LANDESTALSPERRENVERWALTUNG DES FREISTAATES SACHSEN  
Am Staudamm 1 | 02625 Bautzen

## Auslage B-Plan „Lindach“ in Nebelschütz

**Tabelle 4:** Schallimmissionskontingente ( $L_{w}$ ) für Immissionsorte im B-Plangebiet

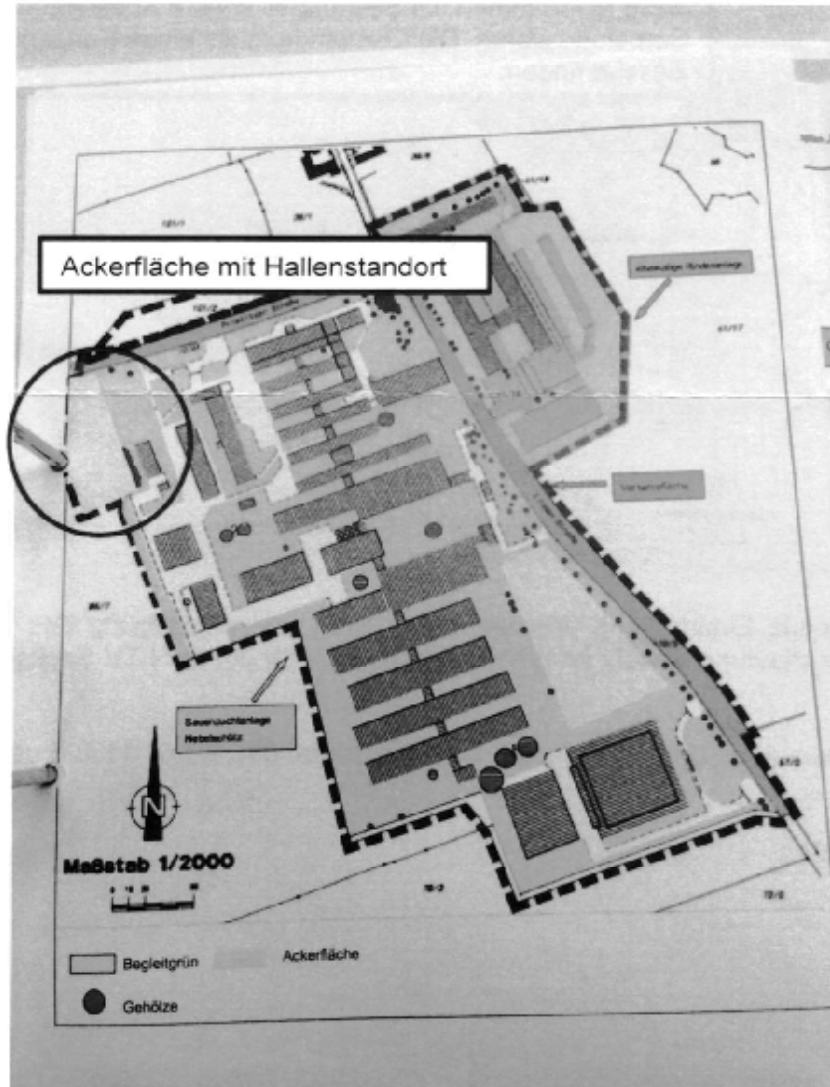
2. Generell ist die Darstellung der neuen Grundstücksfläche von Herrn [REDACTED] zu bemängeln und widersprüchlich in den Unterlagen. Die Darstellung spiegelt nicht den aktuellen Abstimmungsstand zwischen der Gemeinde, Herrn Ziesche, dem jetzigen Eigentümer Herrn Körber, dem LRA BZ / Flurneuordnungsbehörde und der LTV Sachsen wider. Die Darstellungen und Festlegungen im B-Plan

gefährden den gemeinsam gefundenen Konsens und damit ein Bauvorhaben der Freistaates Sachsen zur Instandsetzung des Speichers Nebelschütz. Wir erwarten Korrektur.

Die Festlegung einer das neue Grundstück teilenden Baumreihe und einer begrenzenden Hecke im Westen wird durch den zukünftigen Eigentümer [REDACTED] abgelehnt. Diese Ablehnung ist gerechtfertigt, da diese Maßnahmen nie Bestandteil unsere Abstimmungen mit der Gemeinde waren. Die Gemeinde muss einen Konsens mit Herr [REDACTED] finden.

Wir erbitten umgehende Einarbeitung unserer Änderungen und Bestätigung des B-Planes, damit die Bearbeitung sowohl im LRA Bautzen als auch bei der LTV Sachsen weiter gehen kann.
